# 工程变更 补充 图纸通知单

( ) 补 变 施 建 ( 补 ) 第 05 号

工 号	G-18(2016)	分 号	1	专 业	建 筑
工程名称	总队军械仓库扩建工程项目	工程项目	新建仓库

新建仓库首层平面补充图

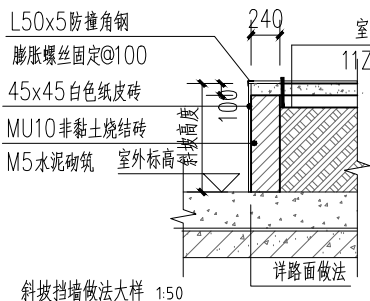
**补充变更原因：**新建仓库斜坡与原有仓库斜坡差异过大，整体不对称。斜坡、台阶没有挡墙做法。

**补充变更内容：**在建施-01，两个入口的斜坡尺寸大小改动，尽量与原有仓库斜坡对称；补充斜坡与台阶挡墙做法。具体详见下图：

总平面补充图 1:500

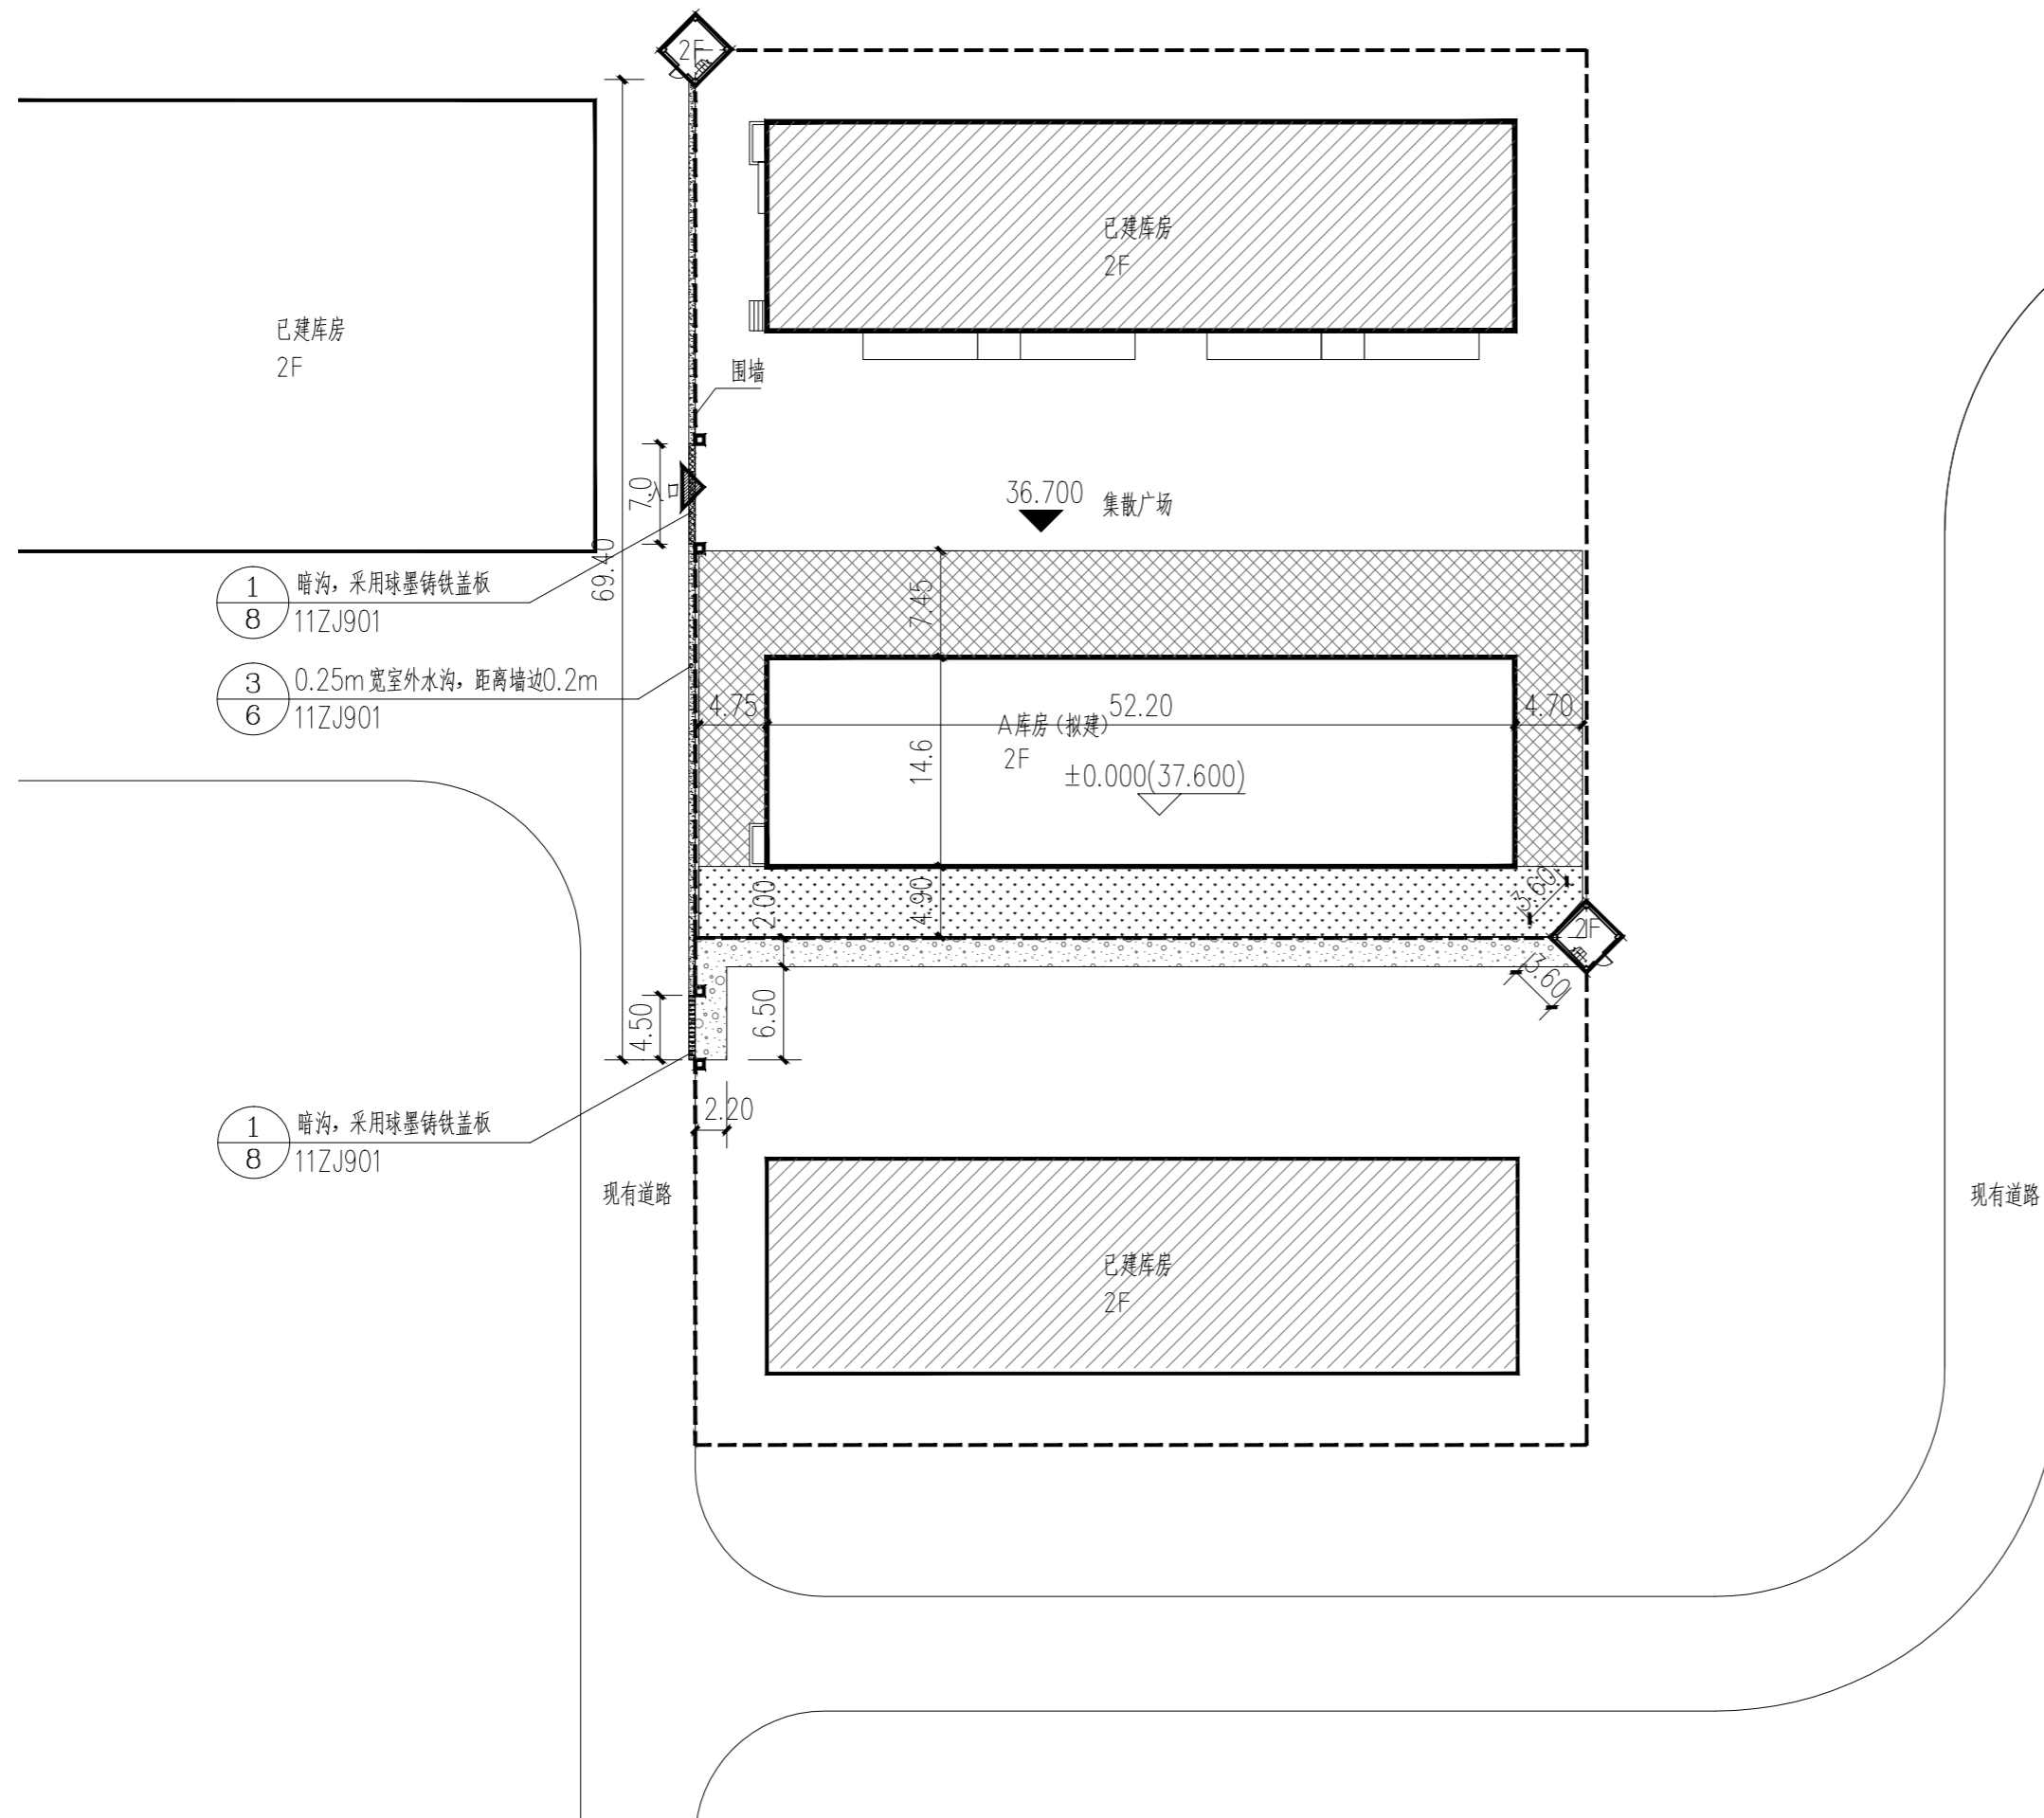
补充变更原因：总图未标明新建行车路面的位置及尺寸；部分道路围墙边需要设计水沟；部分围墙外墙地面破损；

补充变更内容：在附图建施总-02中的标明新建行车路面位置及尺寸，标明道路墙边水沟位置及尺寸、做法；标明围墙外墙地面破损区域，用水泥修补；
